Autorité environnementale

Avis délibéré de l'Autorité environnementale sur la ligne 18 (tronçon Aéroport d'Orly - Versailles Chantiers), ligne verte du réseau de transport public du grand Paris (78, 91, 92 et 94)

n°Ae: 2015-63

Figure 3 : Grand Paris Express (tronçon aéroport d'Orly – Versailles Chantiers)

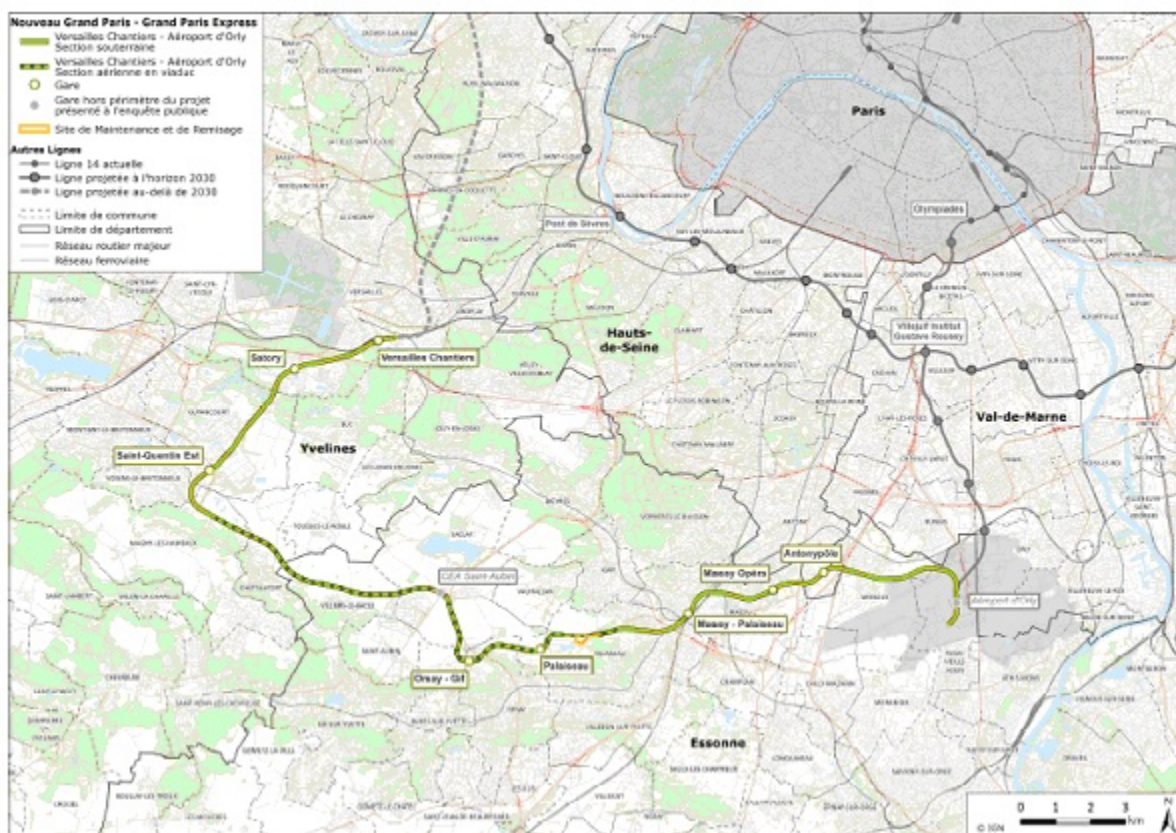
¹¹ La figure 3 ci-dessus présente la gare CEA comme appartenant à la première phase ; le texte du dossier fait quant à lui référence à une première phase s'arrêtant à la gare Orsay-Gif.

Figure 4 : parcours des tunneliers (source : schéma directeur d'évacuation des déblais)

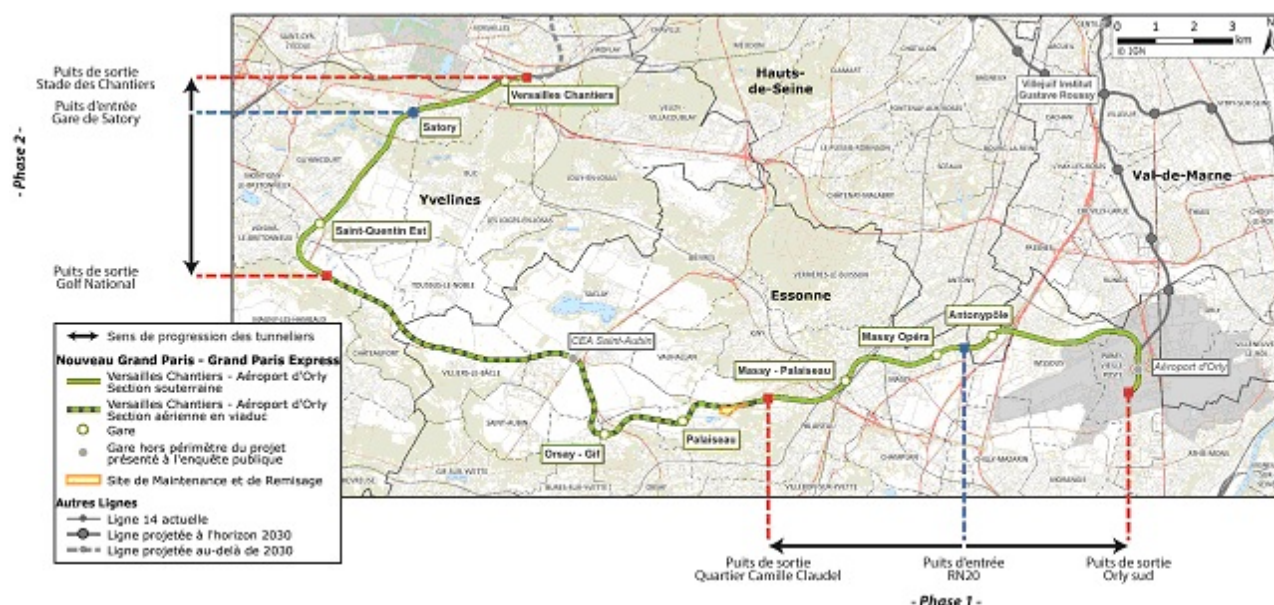
L'implantation des ouvrages d'entrée des tunneliers ne fait pas l'objet de présentation de variantes mais précise les critères qui ont prévalu aux choix effectués (parcelles publiques, accueil de déblais et proximité de voie d'eau ou de ligne ferrée). Le dernier critère présenté ne semble pourtant, au regard des sites retenus, pas avoir été exploité, les raisons indiquées étant la proximité d'axes routiers structurants. Aucun élément d'information n'est fourni, au stade de l'analyse des variantes sur d'éventuels critères environnementaux ou sanitaires. Or, l'implantation est d'autant plus importante que, dans le cas d'un métro souterrain, comme c'est le cas partiellement de la ligne 18, les principales nuisances en phase chantier perceptibles par les riverains sont celles liées à l'implantation des points d'entrée et de sortie des tunneliers, ces sites servant également à l'évacuation des déblais issus du creusement et à l'approvisionnement en matériaux permettant de construire le tunnel.

L'Ae recommande de présenter plus précisément les implantations des ouvrages d'entrée et de sortie des tunneliers ainsi que leur justification au regard de variantes éventuelles.
